## INFORME TÉCNICO DE FISCALIZACIÓN AMBIENTAL

### CONDOMINIO LAS PERDICES

DFZ-2022-1905-XIII-RCA

**AGOSTO 2022**

**Fotografía N°3**

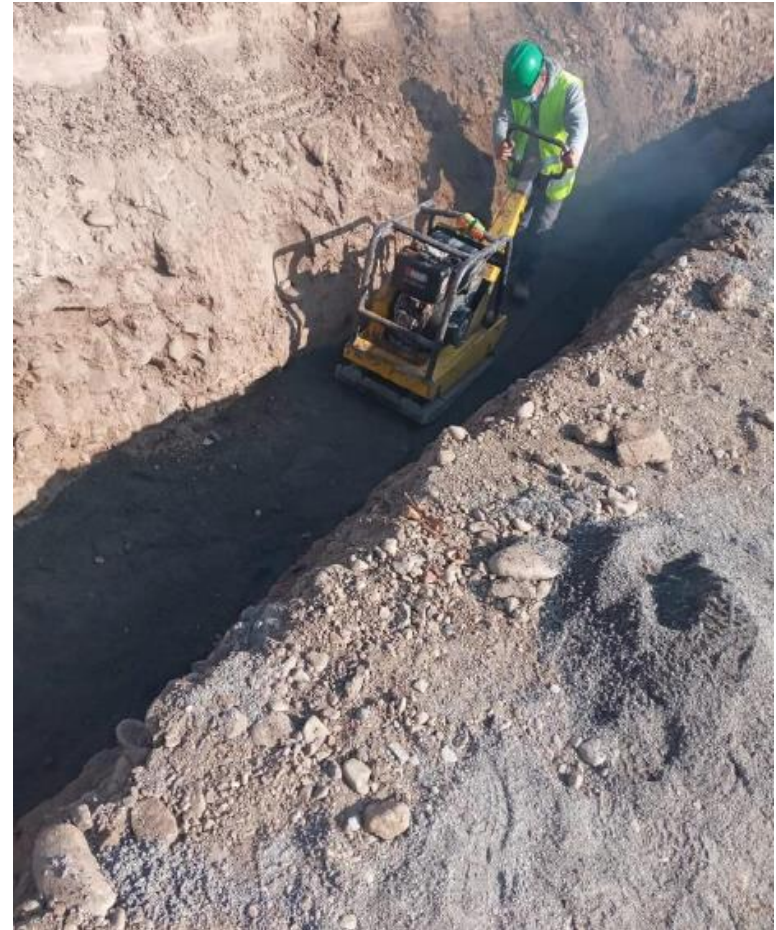
En fotografías se tiene que las barreras acústicas, se encuentran los vanos cubiertos, no obstante esto se debe mantener en el tiempo según sea el avance de la obra en cada una de sus etapas según indica la RCA N°580/2021.
